Einwohnergemeinde Trubschachen

Drahtseilfabrik Jakob AG Überbauungsordnung	**07.02.1994**
Revision / Änderung:	19.11.2020 10.12.2018 22.08.2006 23.08.2000 17.08.1995

Überbauungsordnung «Jakob»

Ordentliche Änderung nach Art. 58 ff. BauG

Änderung Überbauungsplan

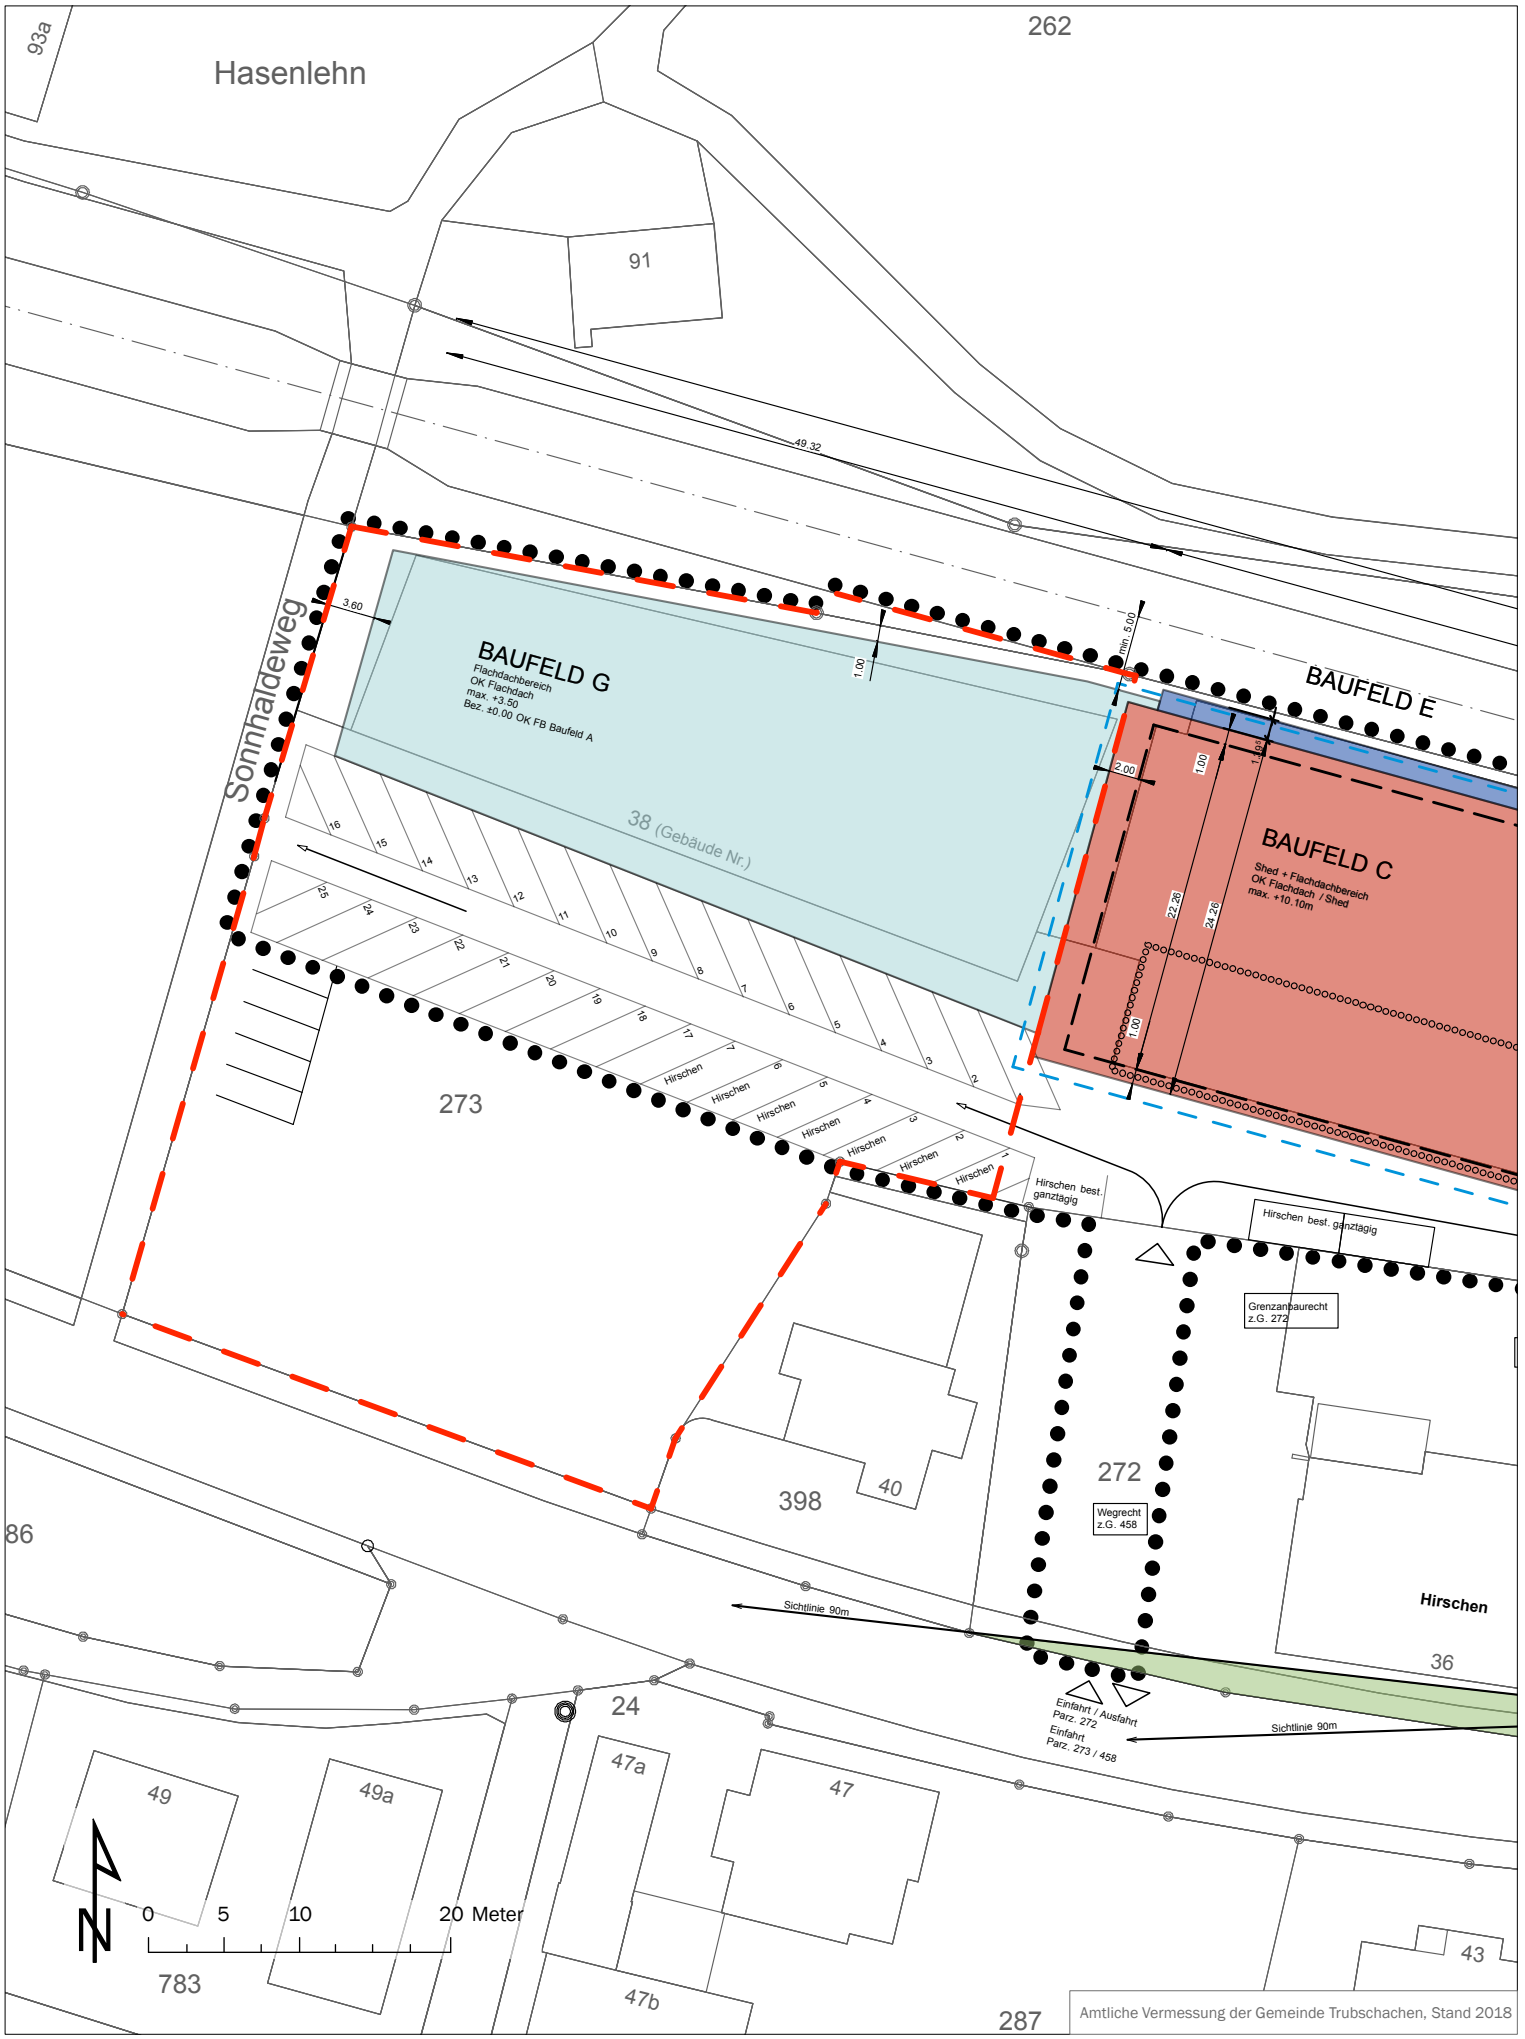
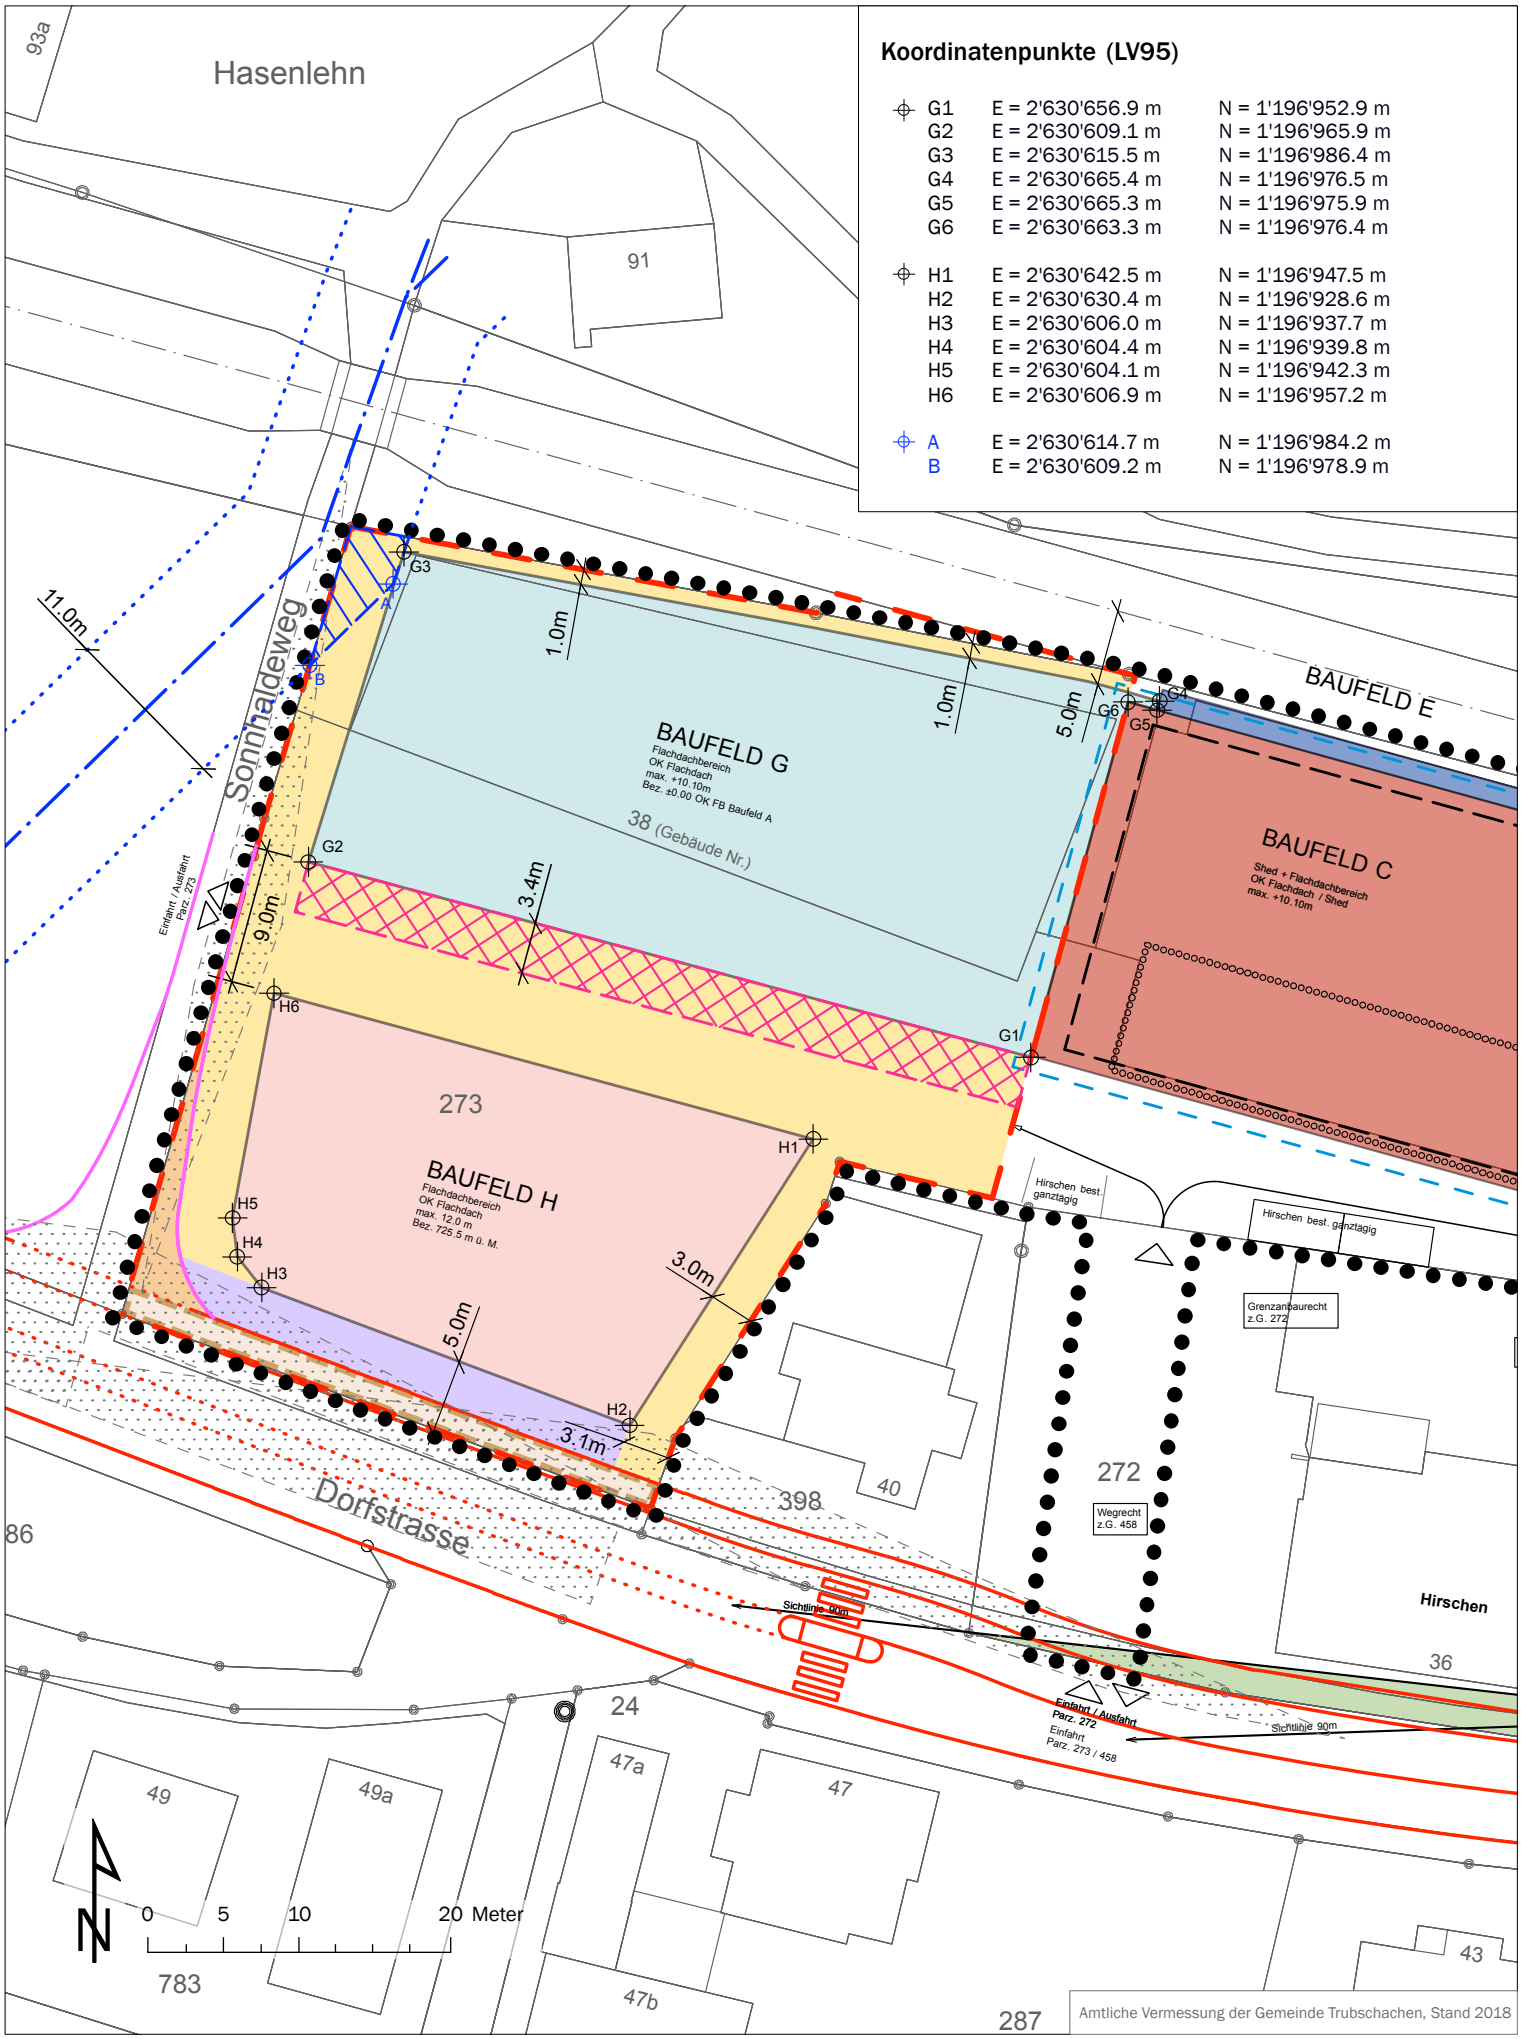
Änderungen gegenüber der genehmigten Überbauungsordnung von 1994 inkl. den geringfügigen Änderungen 2000, 2006 und 2018 sind rot markiert.

Alter Zustand

Neuer Zustand

- Baufeld A	1'470 m²	
- Baufeld B	320 m²	
- Baufeld C	5'200 m²	
- Baufeld E	400 m²	
- Baufeld F		siehe Art. 5.5
- Baufeld G	2'700 m²	siehe Art. 5.5
- Baufeld H	1'800 m²

.8 Baufeld G
Das Baufeld G bildet eine Erweiterung zum Baufeld C und übernimmt dessen Erscheinungsbild. Dem Hauptbaukörper wird eine visuell durchlässige Gestaltungskonstruktion vorgehängt. Als Dachform ist ein Flachdach zulässig.

.8a Baufeld H
Im Baufeld H ist eine kompakte Anordnung von Bauten und Anlagen sicherzustellen. Für Bauten ist auf eine ansprechende Fassadengestaltung zu achten. Dem Hauptbaukörper darf eine Konstruktion vorgehängt werden. Eine vertikale Fassadenbegrünung ist zulässig. Als Dachform ist ein Flachdach zulässig.

.3 Wirkungsbereich Sanierung Ortsdurchfahrt
Zur Sicherung der Sanierung der Ortsdurchfahrt wird im Überbauungsplan der Wirkungsbereich des Strassenprojekts mit einem Perimeter gekennzeichnet. Für diesen gilt eine Pflicht zur Abstimmung mit dem Strassenprojekt Ortsdurchfahrt zu gegebenem Zeitpunkt.

.4 Erschliessungsstrasse
Die im Überbauungsplan bezeichnete Erschliessungsstrasse (Sonnhaldeweg), dient der Erschliessung des Gebiets Haselehn, der Überbauungsordnung «Götschimatte» sowie der Überbauungsordnung «Jakob».

.5 Erschliessungsfläche
Die im Überbauungsplan bezeichnete Erschliessungsfläche dient der arealbezogenen Erschliessung, der Erschliessung der Parzelle Nr. 398, den Gebäudezugängen, der Platzierung der Trafostation und falls möglich der geregelten Anordnung von oberirdischen Abstellplätzen für Fahrzeuge[1]. Die Sichtverhältnisse dürfen weder durch Kleinbauten und Anlagen noch durch abgestellte Fahrzeuge beeinträchtigt werden. Die nicht zur Erschliessung oder Parkierung benötigten Flächen sind sickerfähig zu gestalten und nach Möglichkeit zu begrünen.

.7 Warenumschlag
Der im Überbauungsplan bezeichnete Bereich dient dem Warenumschlag. Innerhalb des Bereichs für den Warenumschlag ist ein Vordach zulässig.
